Vedr. Forslag til lokalplan nr. 853
Bevarende lokalplan for Finnebyen, Århus V

Beboergruppens bemærkninger af 12.11.2008

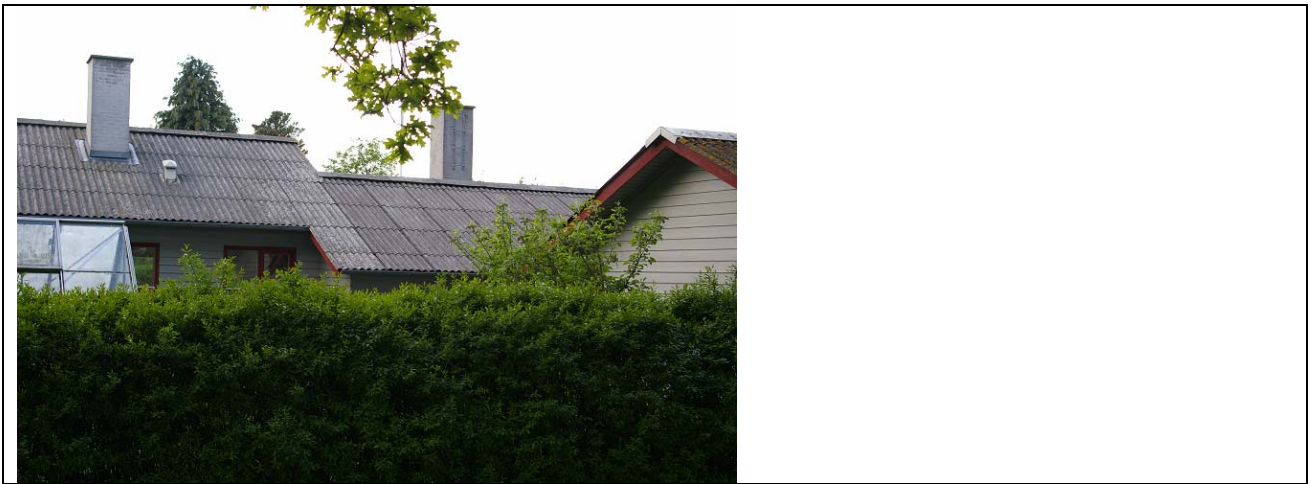
<p>Stk. 4. Vi er usikre på hvordan teksten skal fortolkes. Men vi mener at man skal formulere paragraffen således at den på billedet viste løsning med partiel fælles tagflade. Idet det originale finnehus' hovedgeometri kan aflæses, mht. tagrygning og alle fire hushjørner.</p>
